Identificación del documento: SEMARNAT-04-002-A - MIA Particular: Recepción, evaluación y resolución de la manifestación de impacto ambiental en su modalidad particular.- mod. A: no incluye actividad altamente riesgosa.

Asunto: Se emite Resolutivo

"Sustitución del canal pluvial arroyo seco, del cadenamamiento 0 + 000 al 1 + 100, y Rehabilitación de colector sanitario, en la Localidad de Tepic, Municipio de Tepic Nayarit"

Imagen 4. Se observa la red hidrográfica (INEGI) de la zona proporcionada por el SIATL.

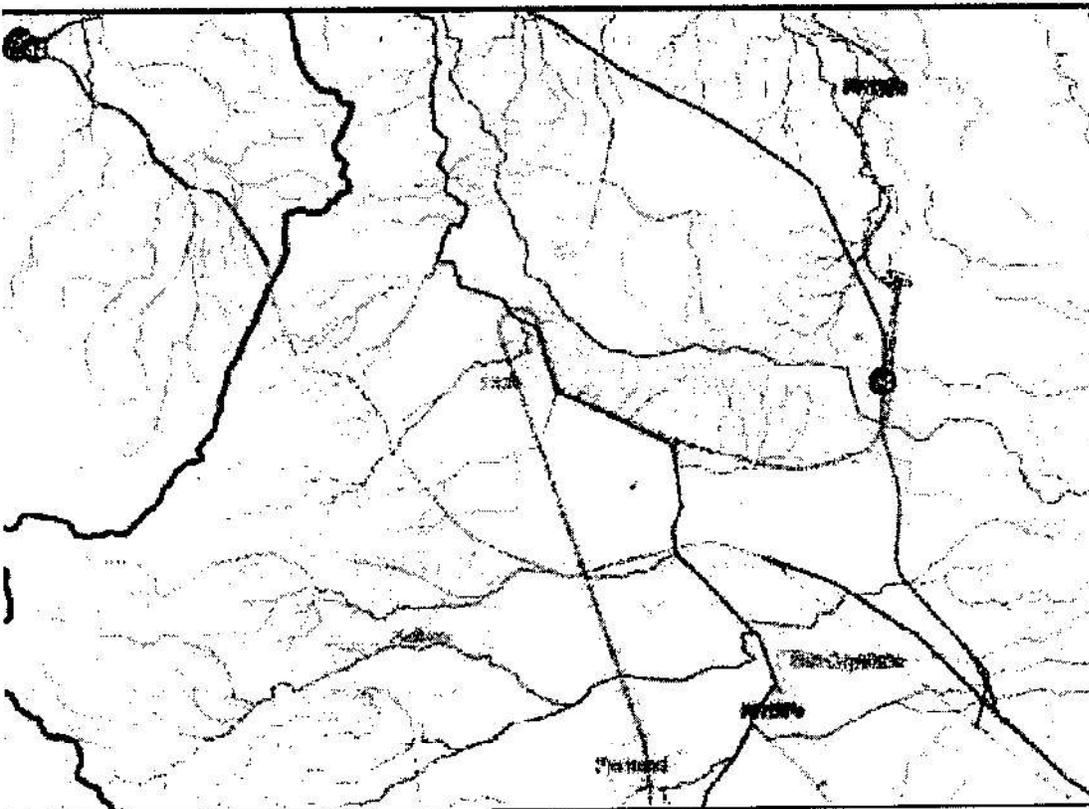
En las siguientes imágenes se puede apreciar cómo fue evolucionando la construcción del desarrollo habitacional, vías de comunicación, zonas comerciales e industriales, servicios en la zona del proyecto, con lo cual se redujo a un simple canal y/o dren pluvial el escurrimiento de la zona.

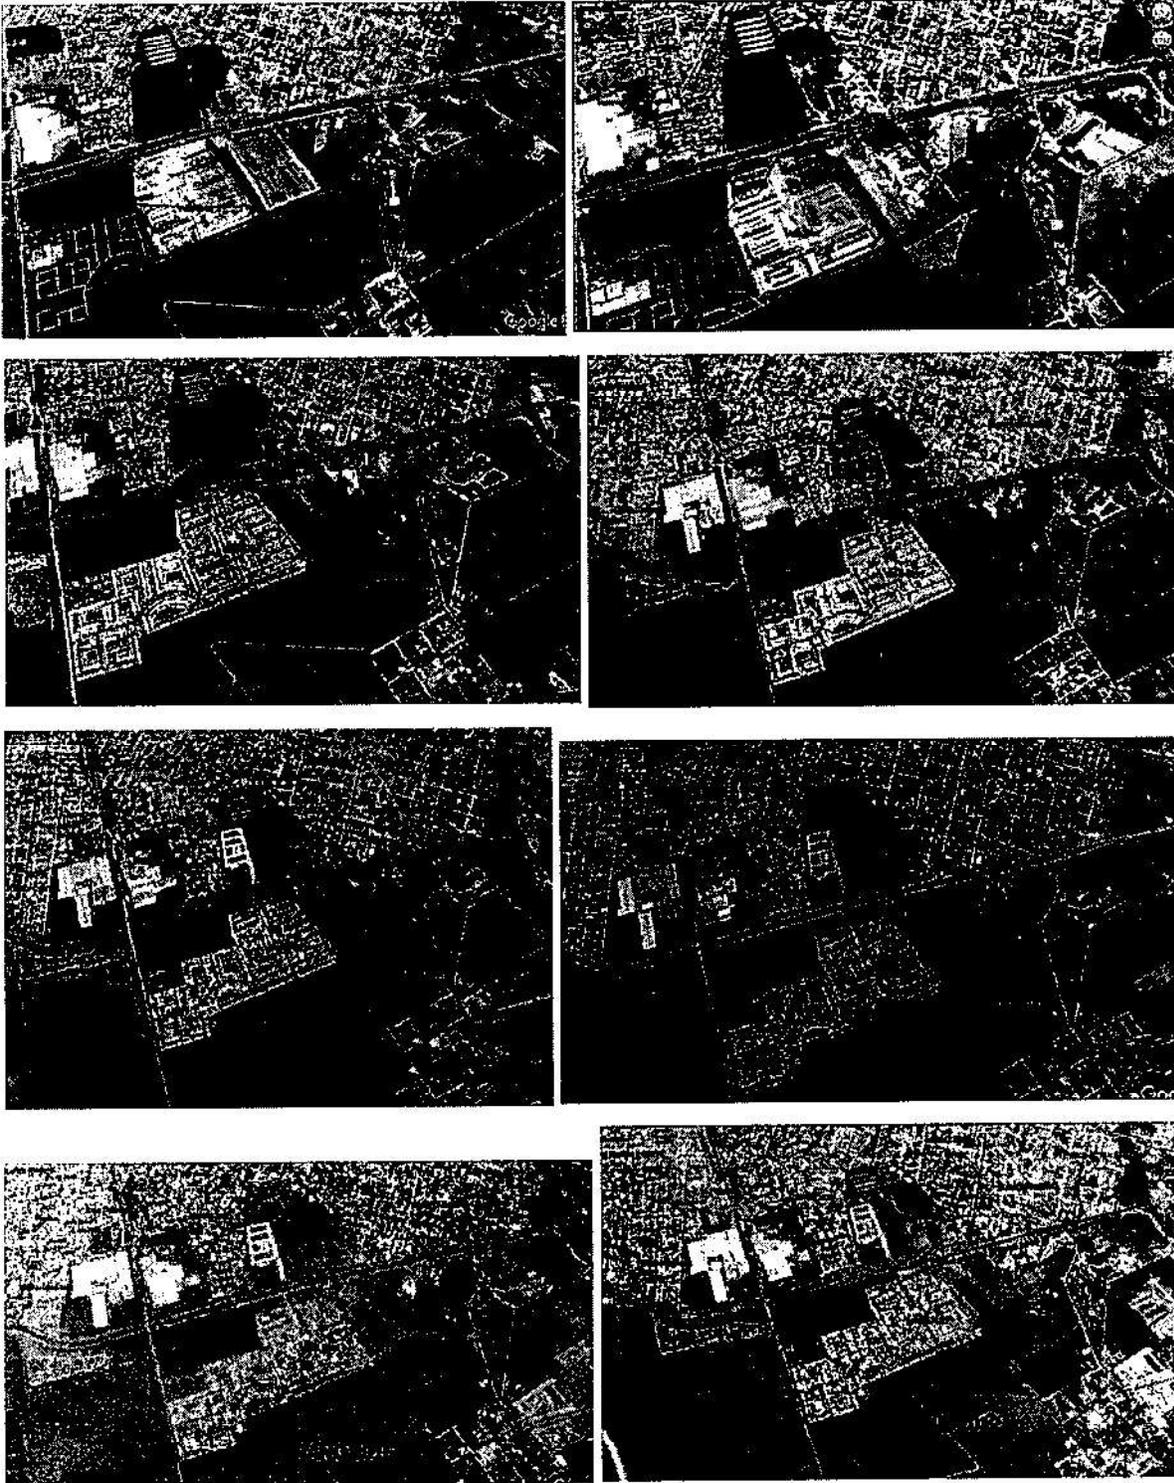
Imagen 8. Se aprecia la ubicación real del cauce del arroyo seco, con respecto al canal pluvial al cual se canalizan las aguas pluviales de la zona y que fue construido a través del tiempo a fin de no afectar más al desarrollo del Fraccionamiento Valle Real, puesto que cruzaba por una parte del mismo.

Imágenes 9-17. Se observa como fue evolucionando el desarrollo en la zona del proyecto, donde se construyeron fraccionamientos habitacionales, vías de comunicación, establecimientos comerciales e introducción de servicios, y la modificación del cauce arroyo seco de manera gradual, hasta encausarlo al canal pluvial que se construyó en su momento.
